| | | | | · | 発行日: | 2017年1 | 1月24日 | | | | |
|----------|----|---------------------------------------|--|---------------------------|---------------------------------------|---------------|----------------------|--|--|--|--|
| | ; | | 協力工場 | 不良品連絡書 | | | | | | | |

品質情報(是正依賴書)

APB-RLT3AA-560E-Dプロテクター変形 運転管理表確認結果

タイトル:カット処理時のカット前後外観確認

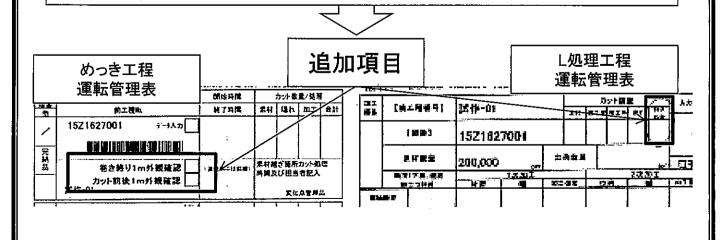
製品に変色があると連絡を受けた。カット前後に変色が見られる為、製品取り扱い及び巻終わり、巻き始めの外観確認不足。

目的:カット前後の外観確認を標準作業とする事で 不具合流出を防ぐ。

カット作業後、カット前後の外観確認の結果、異常が無い事を確認し運転管理表の「カット前後1m外観確認」欄へチェックをする。
